Дата: 12 августа 2015 г. Сервисный бюллетень № 621
(заменяет собой Сервисные бюллетени №№ SB-615
и SB-617)
Инженерно-техническая часть утверждена Федеральным
агентством гражданской авиации США (FAA)

Тема: Замена топливного насоса мембранного типа

Распространяется на IO-320, -360, -390, -540; -580, AEIO-320, -360, -390, -540; HIO-360, LIO-320-
МОДЕЛИ: B1A, LIO-360, O-540-L3C5D, TO-360-C1A6D

Рисунок 1

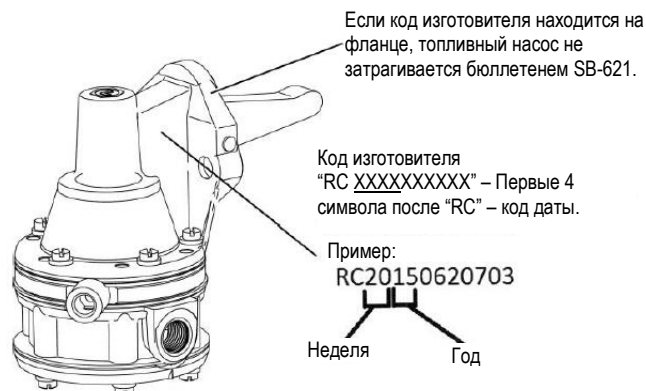
ПРИМЕЧАНИЕ Каждый топливный насос имеет 13-значный буквенно-цифровой код изготовителя, начинающийся с двух букв (см. пример на Рисунке 1). Буквенно-цифровые символы кода изготовителя и расположение кода на топливном насосе помогут идентифицировать топливные насосы, затрагиваемые настоящим Сервисным бюллетенем. В примере кода изготовителя "RC20150620703", изображенном на Рисунке 1, первые два символа – "RC". Два следующих символа, "20", означают неделю изготовления насоса, "15" – год изготовления. Код изготовителя указан на фланце или на стенке топливного насоса (см. Рисунок 1). Если код изготовителя находится на фланце, как показано на Рисунке 2, настоящий Сервисный бюллетень не распространяется на данный топливный насос.

1. топливный насос имеет номенклатурный номер Lycoming 62B26931 или LW-16335;
2. код изготовителя промаркирован не на фланце, а на стенке или других частях топливного насоса;
3. код изготовителя начинается с букв "RC" (см. Рисунок 1);
4. согласно коду изготовителя, топливный насос изготовлен в период до 25-й недели 2015 года включительно.

Если какой-либо из топливных насосов отвечает **всем** вышеперечисленным критериям, снимите его с двигателя либо изымите его со склада, после чего:

- A. по записям в технической документации определите даты отгрузки всех экземпляров затрагиваемых топливных насосов;
- B. верните все затрагиваемые топливные насосы с копией настоящего Бюллетеня в компанию Lycoming Engines и подайте заявку на гарантийное обслуживание по нижеописанной процедуре;
- C. сделайте в формуляре двигателя запись о снятии топливного насоса с двигателя.

Рисунок 2

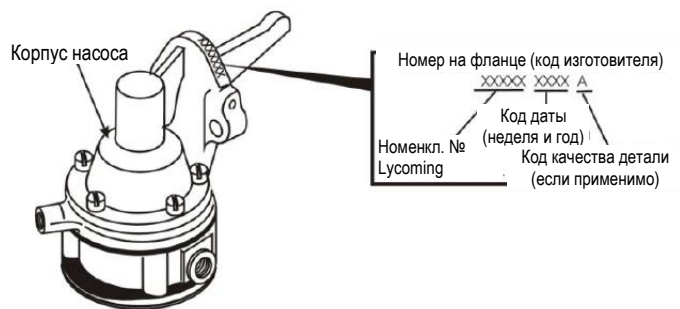
Код изготовителя на фланце (топливный насос НЕ
затрагивается бюллетенем SB-621)
